Ministero della Transizione Ecologica

Commissione Tecnica di Verifica dell'Impatto Ambientale – VIA e VAS

Parere n. 82 del 26 marzo 2021

Progetto:	Provvedimento Unico in materia Ambientale Centrale termoelettrica nel comune di Nave (BS) Impianto Peaker per il bilanciamento della rete elettrica - osservazioni Proponente ai sensi dell'art. 10- bis della L.241/1990 ID_VIP: 4277
Proponente:	Duferco Sviluppo S.p.A.

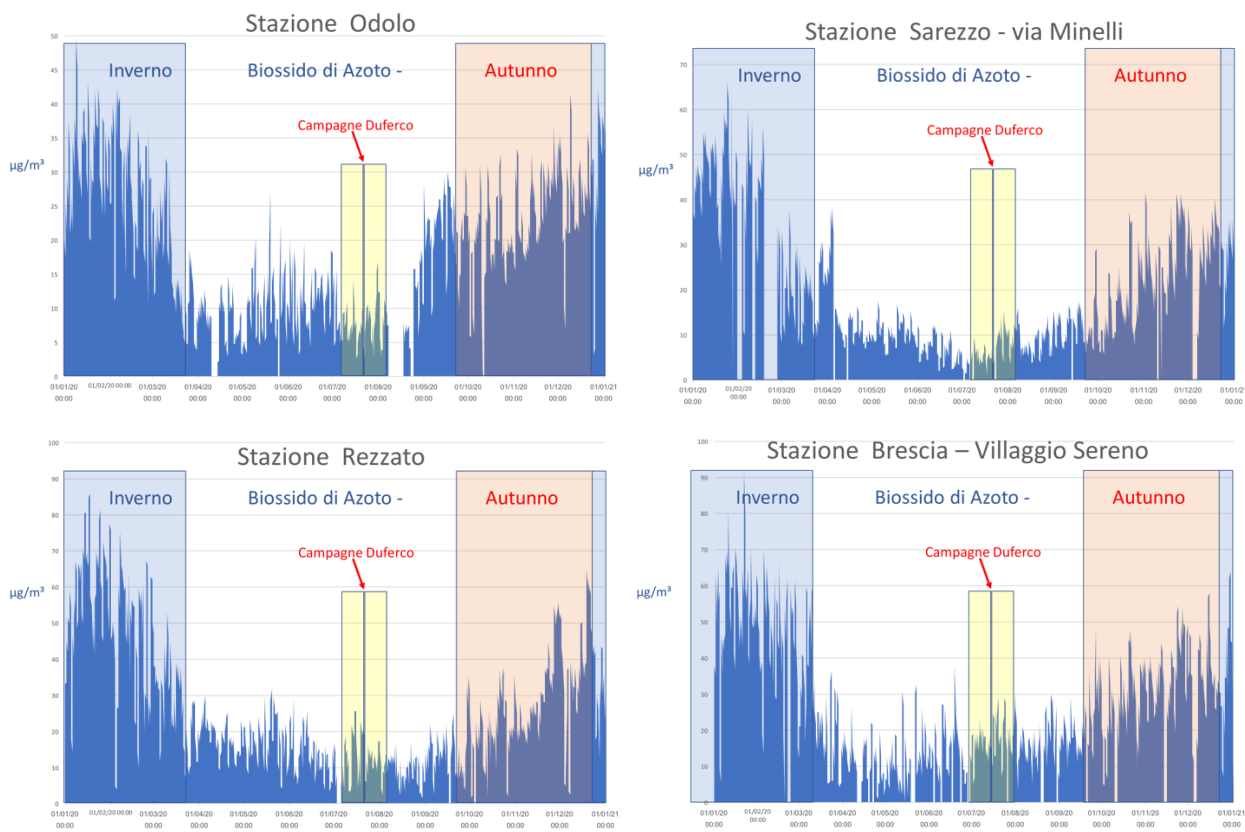
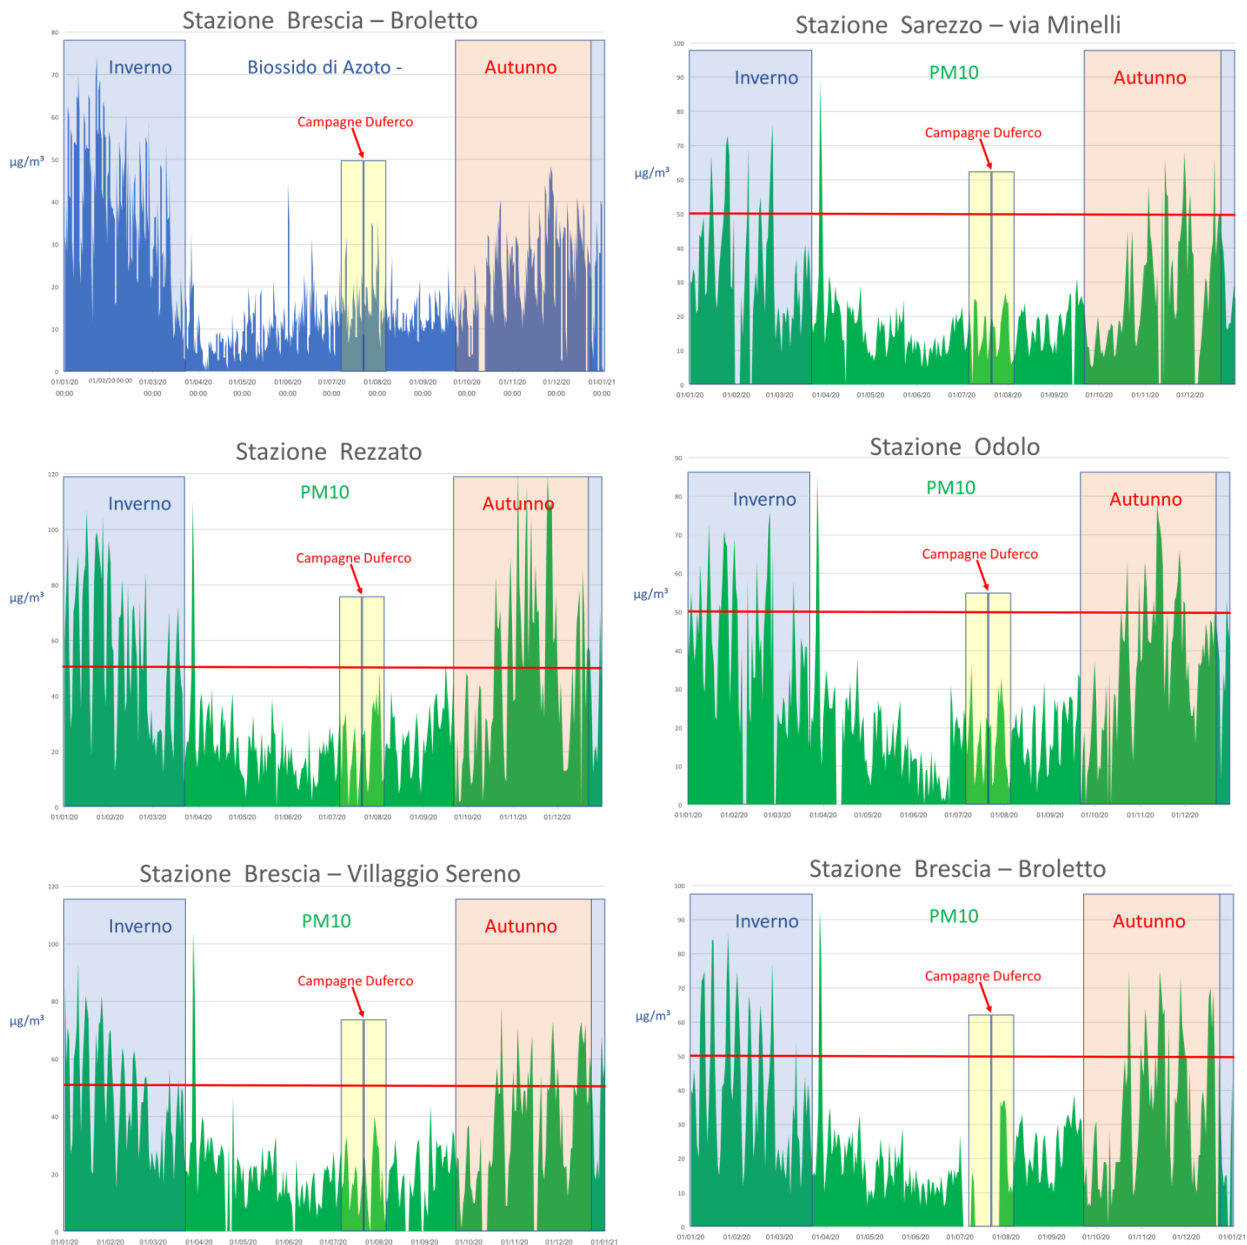
- sulla base di n. 2 campagne di monitoraggio della qualità dell'aria condotte da un Laboratorio Chimico incaricato dal Proponente *“in corrispondenza dei punti attesi di massima ricaduta per i recettori sensibili (“laboratori” e “bambini” presso Nave nel periodo 9 – 22 luglio 2020; e residenti presso San Gallo di Botticino, nel periodo 24 luglio – 6 agosto 2020) ...”*, *“le concentrazioni degli inquinanti rilevati nelle postazioni di Nave e di Botticino non evidenziano criticità locali particolari”*;
- le suddette osservazioni sono in linea con quanto rilevato da ARPA Lombardia durante una contestuale attività di monitoraggio con un laboratorio mobile presso il sito di Nave nel periodo 09 luglio 2020 – 12 agosto 2020.

- le campagne di monitoraggio condotte da ECOSANITAS s.r.l. per conto del Proponente nei siti di Nave e di Botticino sono state realizzate per un periodo di **due sole settimane** durante la **stagione estiva**, ossia in una stagione nella quale generalmente non si rilevano superamenti delle concentrazioni limite per PM10 ed NO₂ e non si verificano le condizioni meteorologiche avverse, che determinano

- la campagna ‘contestuale’, citata dal Proponente, condotta da ARPA Lombardia ha avuto una durata di **34 giorni** nello stesso sito per la stagione estiva, e come riportato nel ‘Report preliminare della campagna di monitoraggio della qualità dell’aria – Comune di Nave - 09 luglio 2020 – 12 agosto 2020, il monitoraggio prevede correttamente “... una seconda fase della campagna, relativa questa al periodo invernale, in modo tale da permettere la valutazione della qualità dell’aria in differenti condizioni emissive e meteorologiche”;

- il Proponente, difformemente da quanto progettato e realizzato con rigore metodologico da ARPA Lombardia, ha realizzato le campagne di monitoraggio della qualità dell’aria per un periodo troppo breve per essere considerato significativo;

- il Proponente inoltre, difformemente da quanto progettato e realizzato con rigore metodologico da ARPA Lombardia, ha realizzato le campagne di monitoraggio della qualità dell’aria nella sola stagione estiva, in un periodo, non solo poco rappresentativo dell’intero anno, ma soprattutto meno rilevante per i superamenti delle concentrazioni limite di PM10 e le maggiori concentrazioni di NO₂, come mostrato nelle seguenti figure che riportano, per l’anno 2020, le concentrazioni medie giornaliere di PM10 e le concentrazioni medie orarie di NO₂ rilevate nelle 6 stazioni di monitoraggio della qualità dell’aria della Regione Lombardia (Brescia - Broletto, Brescia - Villaggio Sereno, Rezzato, Sarezzo, Odolo) più vicine al sito del progetto proposto.

- il Proponente, nelle sue controdeduzioni, si limita a citare i dati di monitoraggio della qualità dell'aria raccolti da ARPA Lombardia presso il sito di Nave durante la **sola campagna estiva**, ad evidenziare la concordanza con i suoi e conclude affermando che **“le concentrazioni degli inquinanti rilevati nelle postazioni di Nave e di Botticino non evidenziano criticità locali particolari”**, omettendo che i dati di ARPA Lombardia sono preliminari, in quanto la stessa ARPA Lombardia aveva previsto di effettuare una campagna di monitoraggio anche nel periodo invernale. Il Proponente inoltre non solo, contrariamente a quanto progettato da ARPA Lombardia, non esegue alcuna campagna di monitoraggio nel periodo invernale, ma risparmia di riportare che le concentrazioni maggiori di PM10 e di NO₂ si verificano giusto nel periodo invernale, come dimostrano le informazioni in suo possesso rinvenienti dalle simulazioni effettuate per la redazione del SIA;

- dall'analisi dei dati riportati nelle figure, emerge chiaramente che come riportato nel parere di della CTVA del 10/11/2020, l'area interessata dal progetto proposto è caratterizzata da superamenti dei limiti di legge e dei valori indicati dall'OMS e ciò è causa certa di eccessi di rischi per la salute dei cittadini residenti. Anche nel 2020, nonostante la riduzione delle emissioni determinata dal lockdown per la pandemia da COVID-19, 4 delle 5 stazioni sopra citate hanno superato per più di 35 volte il limite di 50 µg/m³ relativo al PM10. Detti superamenti che si sono verificati anche negli anni dal 2008 al 2017, insieme a quelli rilevati in altri siti della Pianura Padana, **sono stati cagione della condanna**
